监 理 通 知 单

工程名称：浩德武鸣区宁武镇 50MWp 农业光伏电站项目

编号：JXM7-003

事由：关于支架材料相关事宜

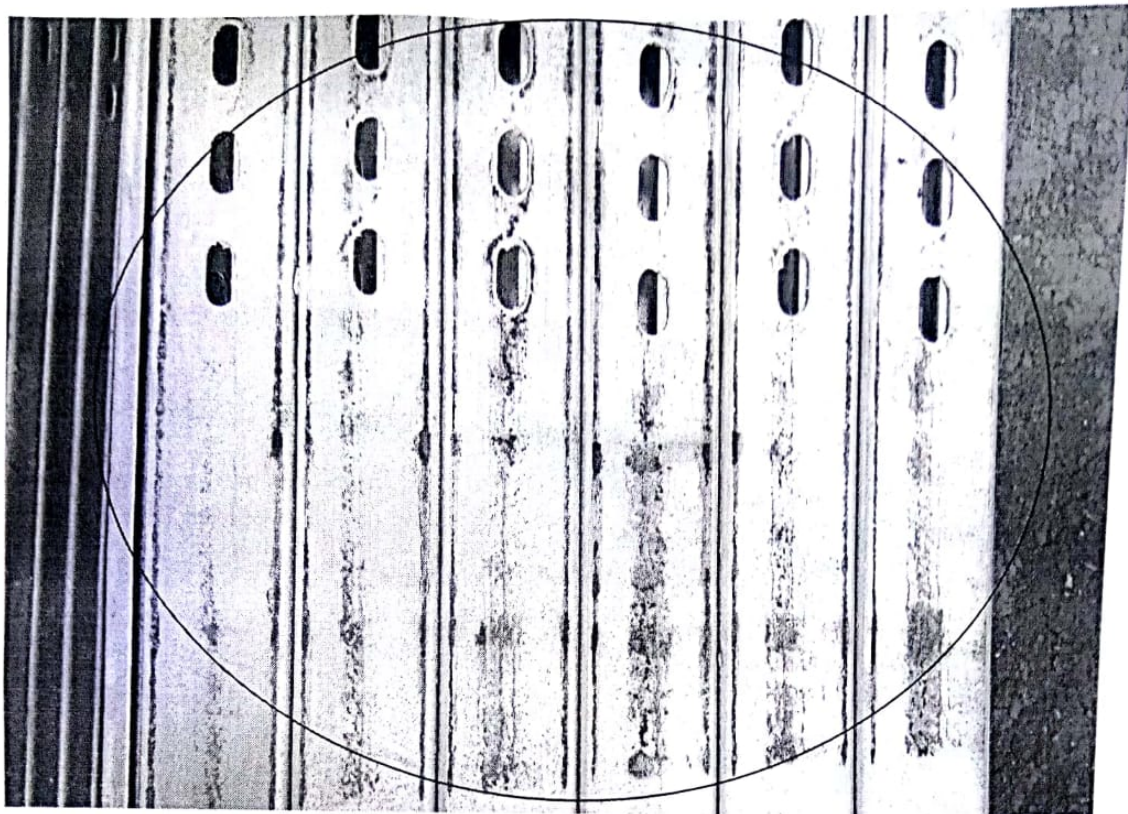
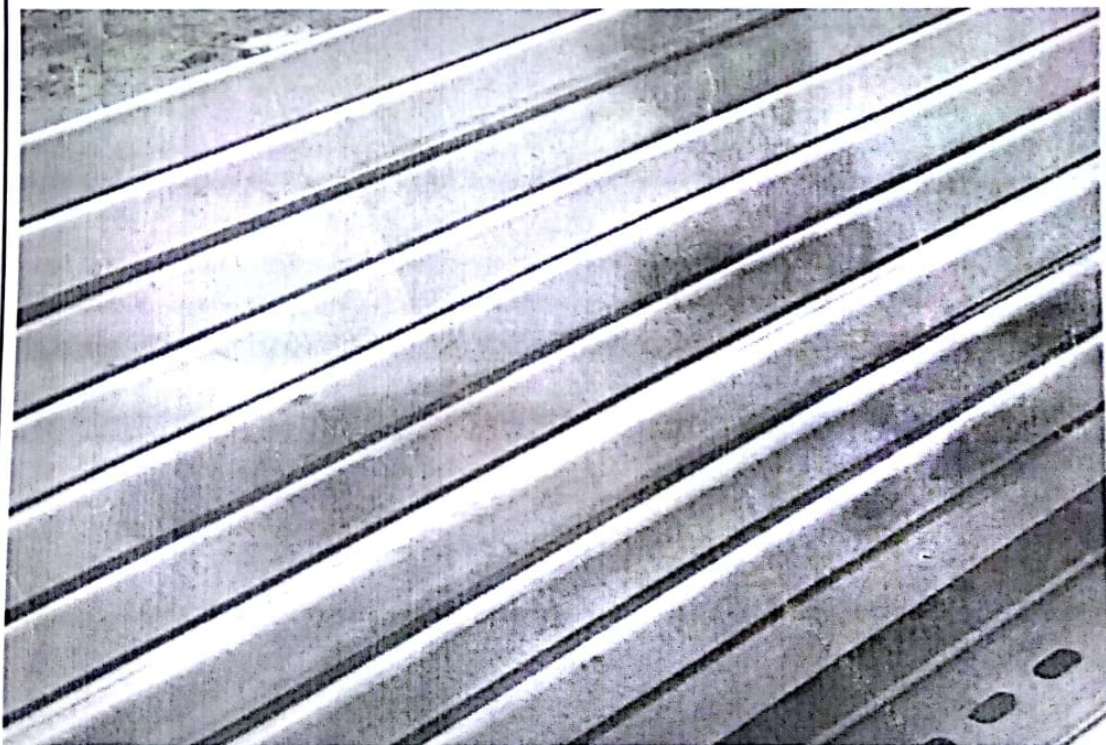
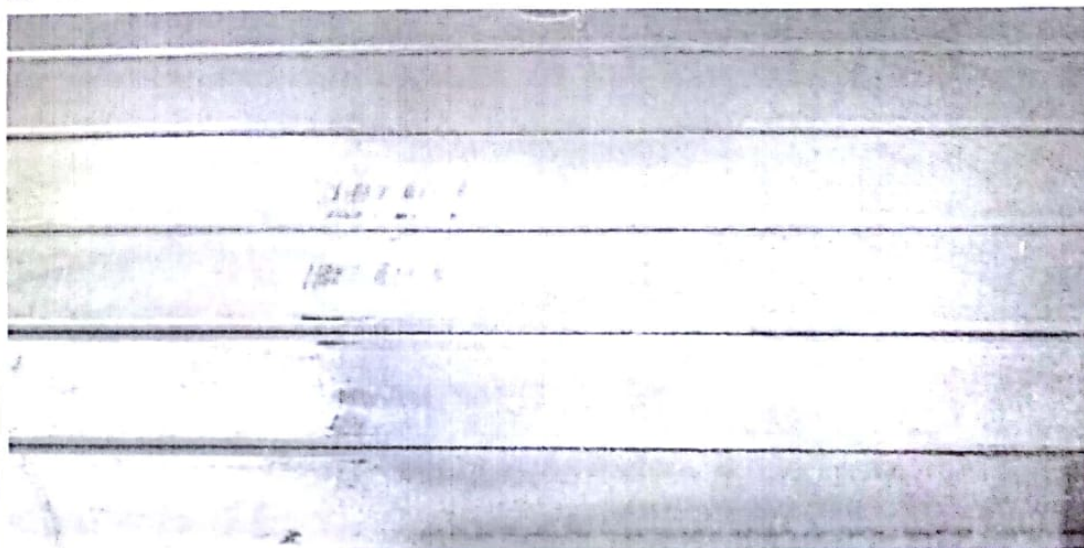
经现场巡查，发现在光伏区 34 区西面处堆放的支架材料中，部分檩条表面出现露铁、生锈、锌灰较多等现象；已严重影响其使用寿命；此前，监理项目部在 8 月 6 号以工作联系单的形式告知，但现场仍出现此类问题。现要求你项目部，组织人员对现场所有的支架材料进行检查、区分；对不符合要求的及时采取措施，确保施工质量。（限 3 天之内进行整改回复）

露铁

锌灰、生锈

我方接到编号为 JXM7-003 的监理工程师通知后, 已按要求完成了 现场支架材料处理 的工作, 现报上, 请予以复查。

符合通知单要求
